REVISION 003 TO A INVITATION TO TENDER

Title - Sujet : Remise en état de la station d'épuration des eaux usées de Lake Louise – Parc national Banff	
Solicitation No. - N° de l'invitation : 5P420-20-0448/A	Date : 12 avril 2021
Amendment No. - N° de modification : 003	
Client Reference No. - N° de référence du client : 1480	
GETS Reference No. N° de référence de SEAG : PW-21-00949500	
Solicitation Closes - L'invitation prend fin : At - à : 14h00 On - le : 22 avril 2021	Time Zone - Fuseau horaire MDT - HAR
F.O.B. - F.A.B. : Plant - Usine : <input type="checkbox"/> Destination : <input checked="" type="checkbox"/> Other - Autre : <input type="checkbox"/>	
Address Enquiries to - Adresser toutes demande de renseignements à : Rebecca Chen	
Telephone No. - N° de telephone : (587) 439-3529	Fax No. -N° de télécopieur : (866) 246-6893
Email Address – Courriel : rebecca.chen2@canada.ca	
Destination of Goods, Services, and Construction - Destination des biens, services, et construction : See Herein – Voir ici

Modification 003

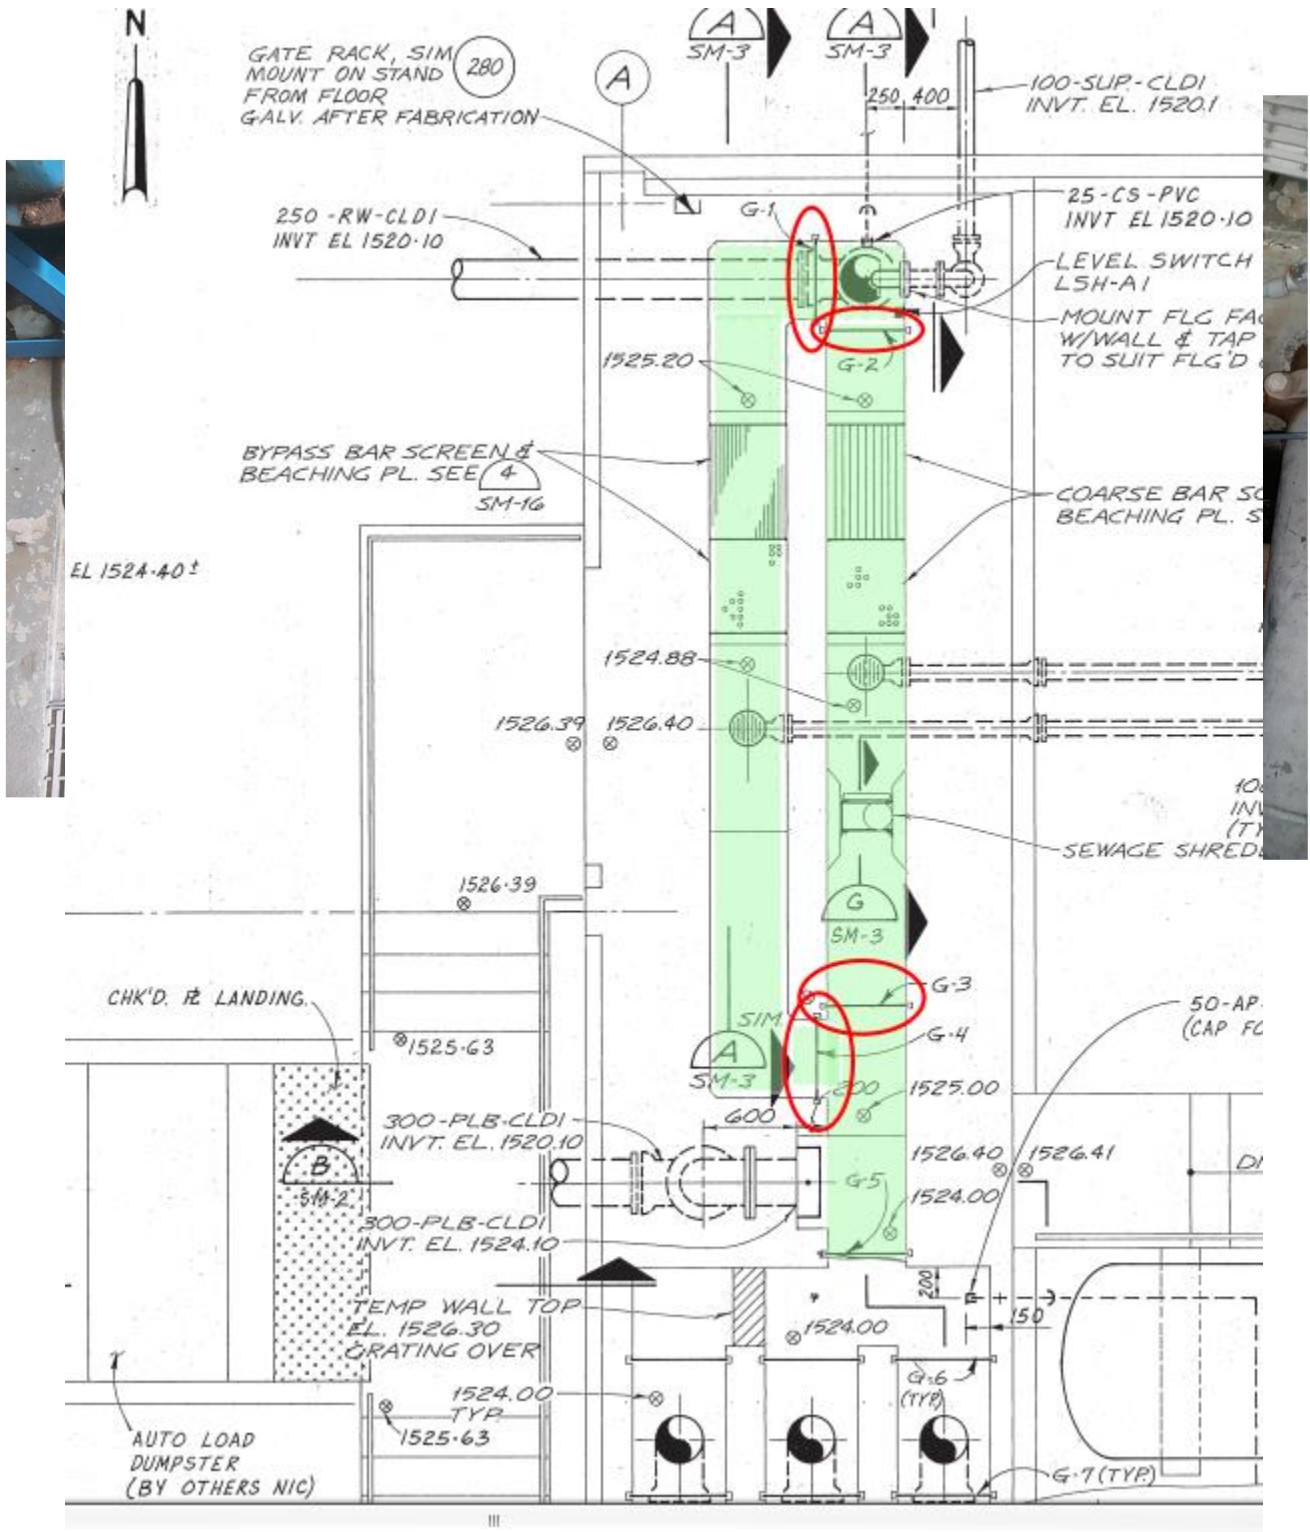
Q45. À propos de la grille dans le dessin 2.P2-01 :

- a) Nous ne pouvons pas voir s'il y a des vannes pour fermer le canal principal et si nous devons utiliser ce qui ressemble à un canal de dérivation. Veuillez préciser si nous devons contourner la grille pendant les travaux, et si oui, de quelle façon.

R45a). Veuillez consulter le dessin et les photos ci-dessous pour connaître l'emplacement des canaux et des quatre (4) vannes d'isolement.
